Tramvaj Plotní - soubor staveb - etapa 2-4

Protihluková stěna, clona Dornych

SO 130.30.01-01/1

1/5.5

Stavba, vytýčovací výkres

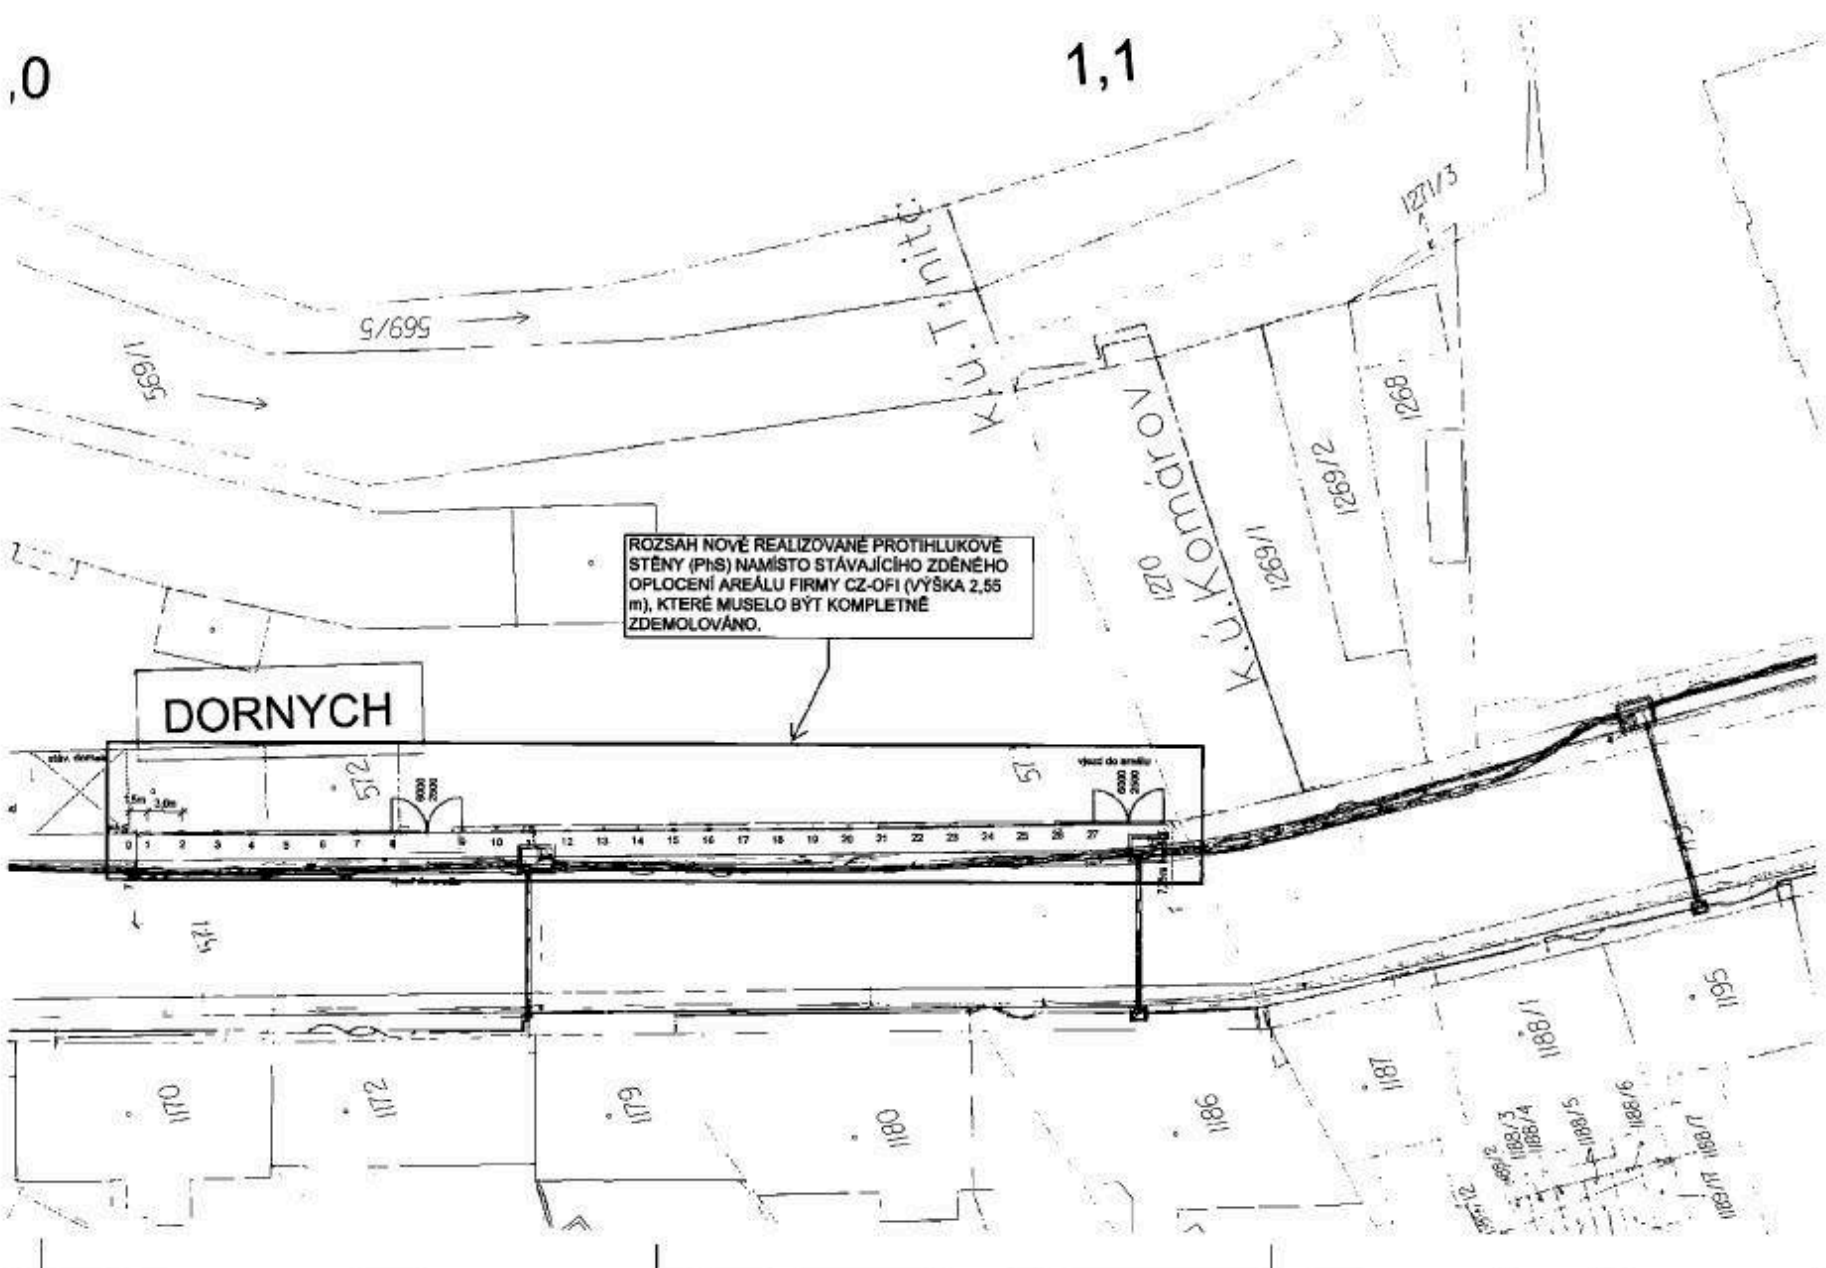
Jde o změnu vyvolanou nutností demolice stávajícího oplocení areálu firmy CZ-OFI, a.s.. Aby mohli být realizovány práce na stavebním objektu SO 130.30.01-01 Protihluková stěna, clona Dornych dle zadávací projektové dokumentace, musí být zdemolováno stávající oplocení, které stojí v místě projektované protihlukové stěny.
